COMUNE DI GENOVA DIREZIONE URBANISTICA, SUE E GRANDI PROGETTI
15 GIU 2015
Prot. N° PEC 193408

Oggetto: "Osservazioni al progetto definitivo di PUC" sì come adottato
con DCC n. 8/2015.

Parere in merito all'utilità di prevedere una rotatoria lungo la via Multedo di Pegli in Genova, in corrispondenza della prevista futura intersezione di questa via con il tratto terminale di ponente della Strada a Mare

Figura 1

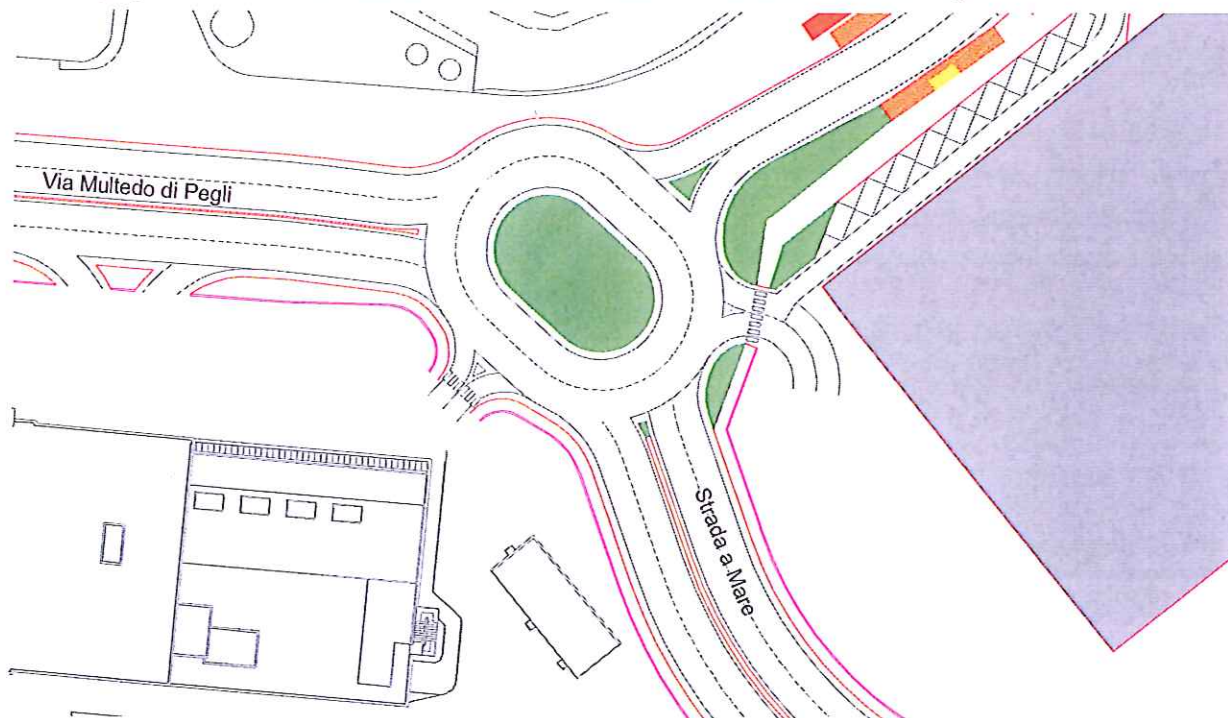
Entrando nel merito del quesito sottoposti da Talea, occorre, innanzitutto, chiarire che non è sicuramente possibile realizzare la rotatoria di Figura 1, poiché, allo stato dei fatti, è necessario mantenere l'attuale rampa di

Inoltre, anche il tratto di levante della via Multedo di Pegli rimarrà a 4 corsie sino a quando non sarà realizzato il tratto in esame della Strada a Mare: non è perciò possibile traslare verso sud il suo asse, come previsto dal progetto in Figura 1. Si rileva che l'insieme dei due vincoli esposti (mantenimento della rampa di accesso all'area Superba e mantenimento delle 4 corsie della via Multedo di Pegli) non consentirebbe, in ogni caso, di prevedere un'intersezione a rotatoria che soddisfi quanto previsto dal DM 19/4/2006 relativamente al controllo della deviazione delle traiettorie in attraversamento dell'intersezione; si ricorda che il (quantomeno sostanziale) soddisfacimento di tale requisito è essenziale ai fini della sicurezza della circolazione.

Si rileva, infine, che, in assenza di un'intersezione e considerato il nuovo assetto viabilistico previsto dal PUO del Settore 2 del Distretto 4 "Multedo", la realizzazione di una rotatoria nell'area in esame sarebbe del tutto inutile.
